改善箇所説明図

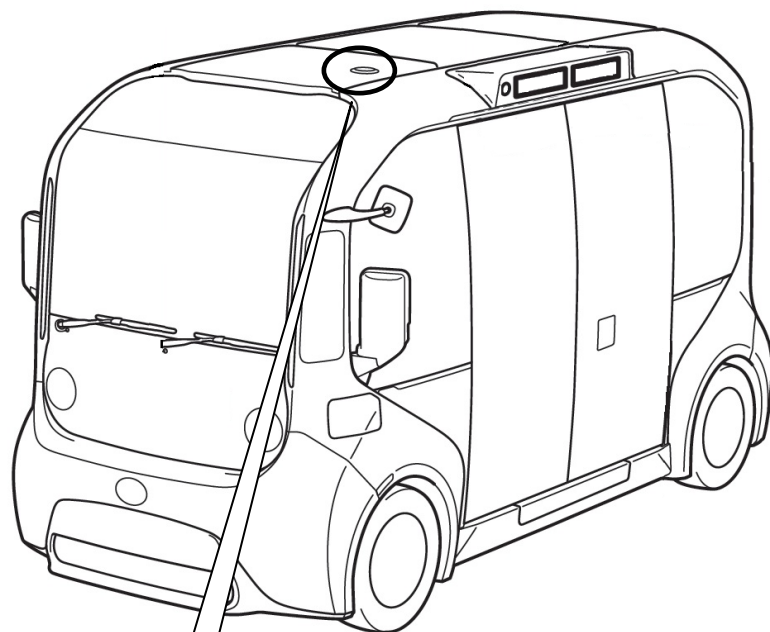
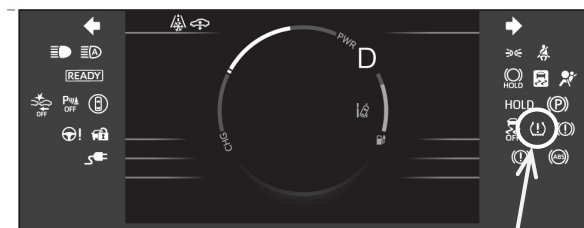
基準不適合発生箇所

タイヤ空気圧監視装置において、システム異常を検出するプログラムの設定を誤ったため、システム異常が生じた際に低速走行を継続していると、異常判定までの時間が長くなる。そのため、タイヤ空気圧警告灯の点灯が遅れるおそれがある。

全車両、タイヤ空気圧警報コンピュータのプログラムを対策仕様に修正する。
